监理工作联系单

工程名称：江西木林森三期厂房 5 兆瓦分布式屋顶光伏发电项目

编号：JXM6-012

事由：关于在组件上随意开孔、接地线未能正确连接事宜

在组件上随意开孔，未能正确连接接地线

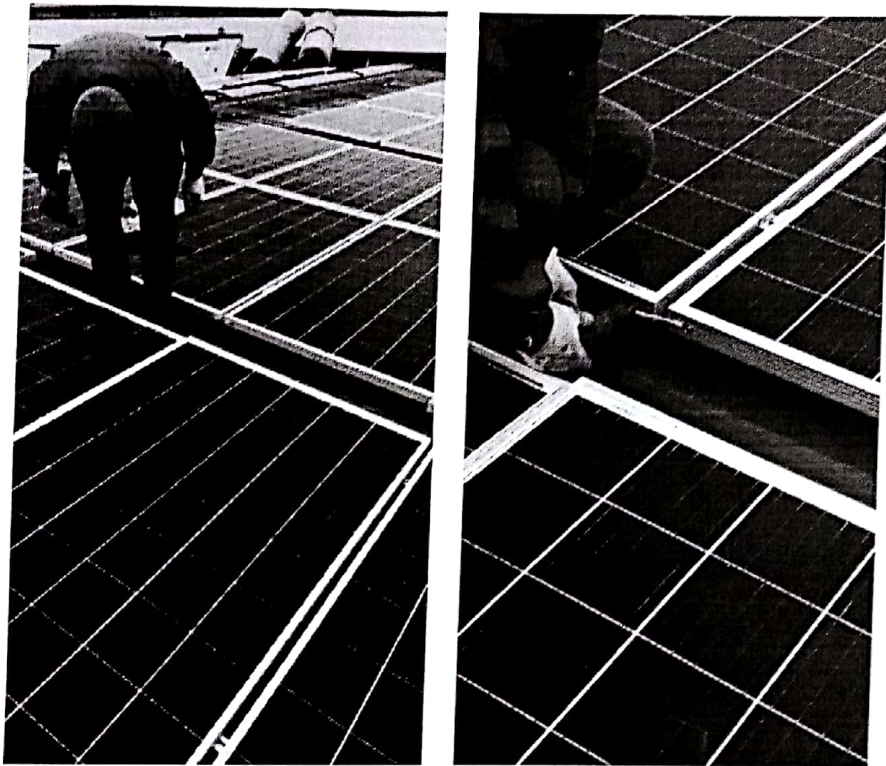
组件安装施工已经开始，经现场巡查时发现，在进行组件安装过程中出现在组件上私自开孔，未能正确安装组件接地线，此做法存在对组件造成损伤的隐患，同时不能达到防雷接地的作用。现要求你项目部及时落实施工问题，确保规范施工及施工质量。
